濃縮・埋設事業所 廃棄物埋設施設 保安規定変更認可申請について

【廃棄物埋設施設 1号埋設設備 6群放射エネルギー管理の変更】

日本原燃株式会社

令和5年9月27日

放射エネルギー管理値の設定の考え方

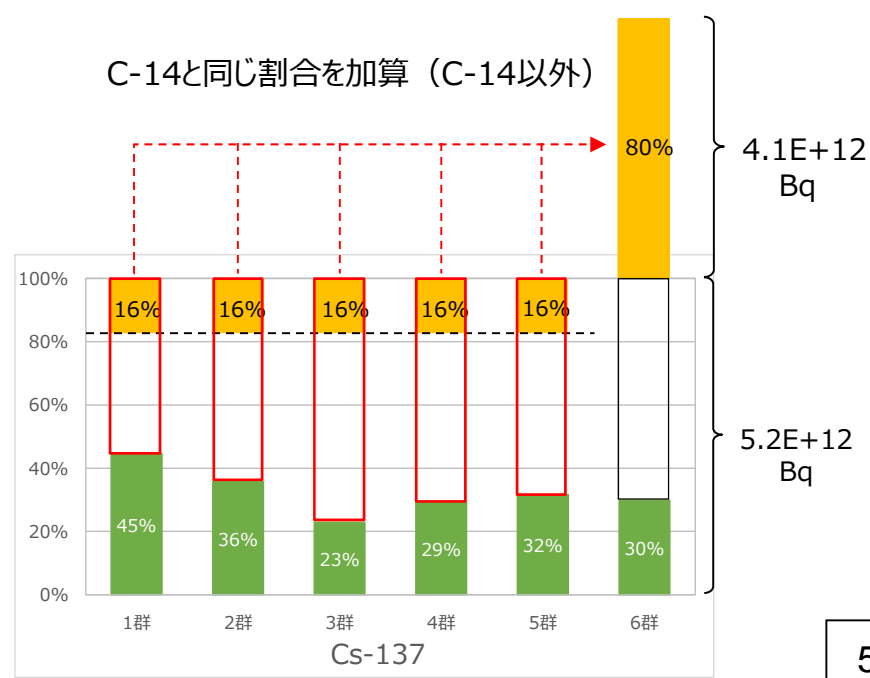
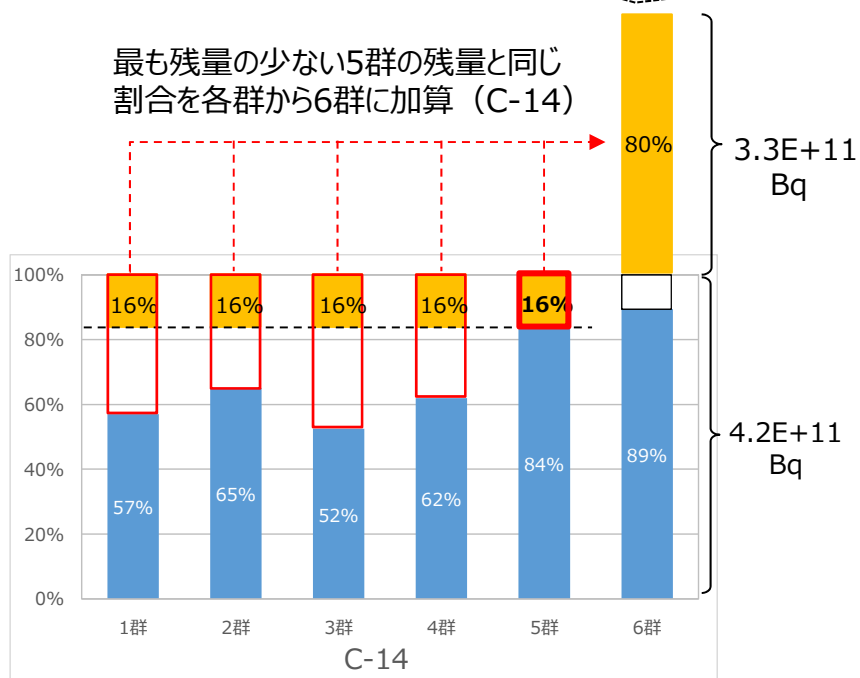
- 覆土完了後の廃棄物埋設地からの地下水による放射性物質の漏出に伴う公衆の受ける線量の評価値に影響が生じないように6群の放射エネルギー管理値を設定する。
- 許可を受けた放射エネルギーに対し、1群から5群までに埋設した放射エネルギーの残量（赤枠）のうち、最も残量の少ない群（C-14は5群）の放射エネルギーと同じ割合を各群から均等に6群の放射エネルギーに加算する（左図）。
- 放射エネルギーの残量は放射性物質の種類によって異なるが、その他の放射性物質もC-14と同じ割合を加算する（右図はCs-137の例）。

・現行の6群の放射エネルギー管理値を100%とした場合、変更後の管理値は180%に相当する放射エネルギー
 ・6群の放射エネルギーは埋設設備9基分の放射エネルギー（= 1.8×5基）となるため、1群から6群の区画別放射エネルギーに対しては9(基)/30(基)の放射エネルギーとなるよう管理

図1 均質・均一固化体1本あたりの平均的なC-14の放射エネルギーの比較

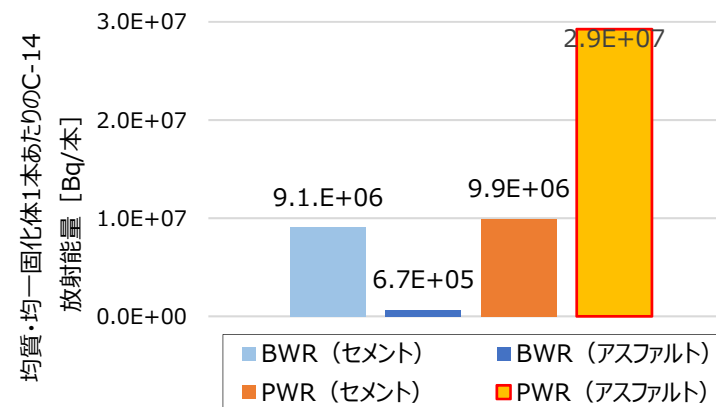
- PWRアスファルト固化体は、1本当たりの平均的なC-14放射エネルギー（=C-14の埋設放射エネルギー/埋設本数）が高い（図1）。
- 6群のPWR発電所のアスファルト固化体の埋設本数が相対的に増加したことで、C-14の埋設放射エネルギーが他の群に比べ高くなっている（図2）。
- 加えて、PWR均質・均一固化体のC-14のスケールングファクタ(SF)を2009年および2014年に変更しており、6Cから6E埋設設備に定置した均質・均一固化体のC-14放射エネルギーには、変更後の高いSFが適用されたことで、6群のC-14放射エネルギーがさらに増加する要因となっている（図3）。
- 上記の通り、C-14の埋設放射エネルギーの増加は、「C-14の放射エネルギーが高いPWRアスファルト固化体の埋設本数の増加」および「PWR均質・均一固化体のC-14のSF変更」が複合して生じている。
